## 福島第二原子力発電所周辺監視区域境界付近の 空气中放射性物質濃度測定場所変更の概略

◎ 粒子状放射性物質濃度

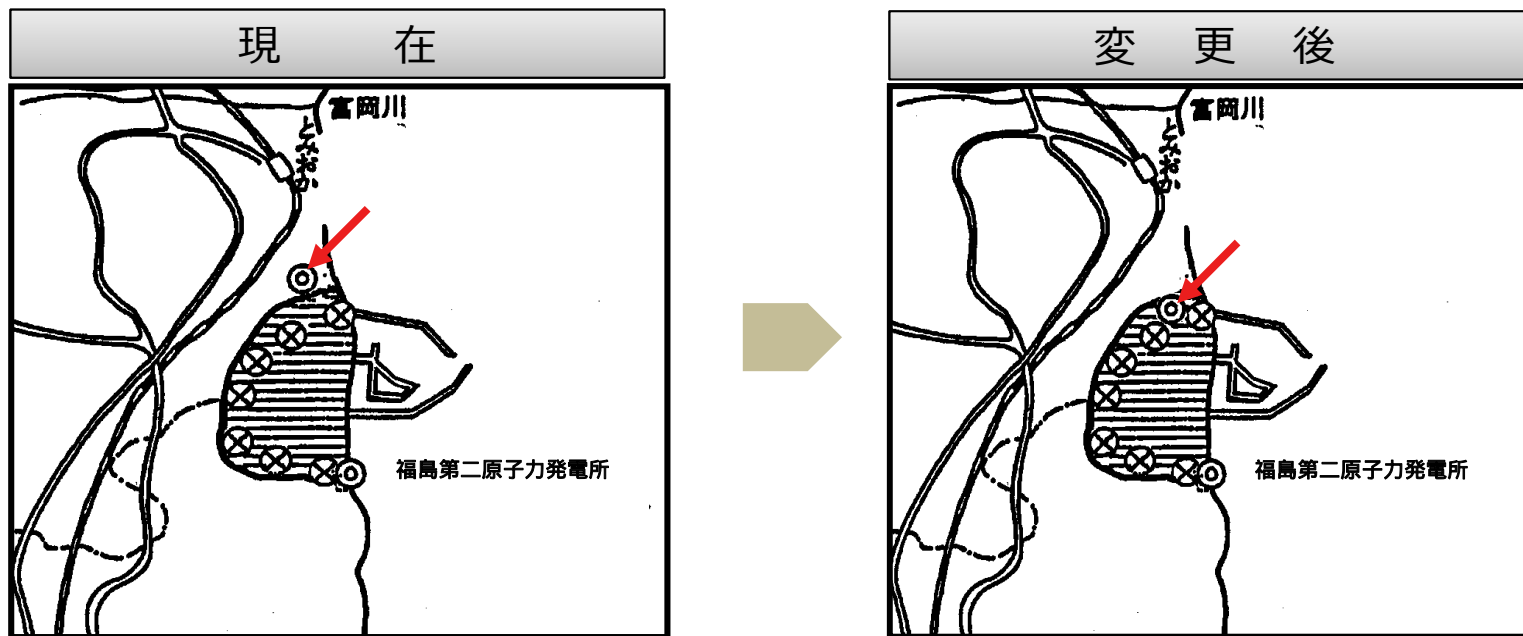
- 周辺監視区域境界付近の空气中の粒子状放射性物質濃度測定は、通常空間放射性粒子濃度測定装置で実施している。
- このうち、北側周辺監視区域境界付近に設置中の空間放射性粒子濃度測定装置は東日本大震災の津波により流出したため、仮復旧状態であった。
- 今回、本復旧するにあたり、測定場所を変更するため、当該図面の変更を申請した。なお、これに先立ち、工事の計画の届出を2018年9月7日に行っている。
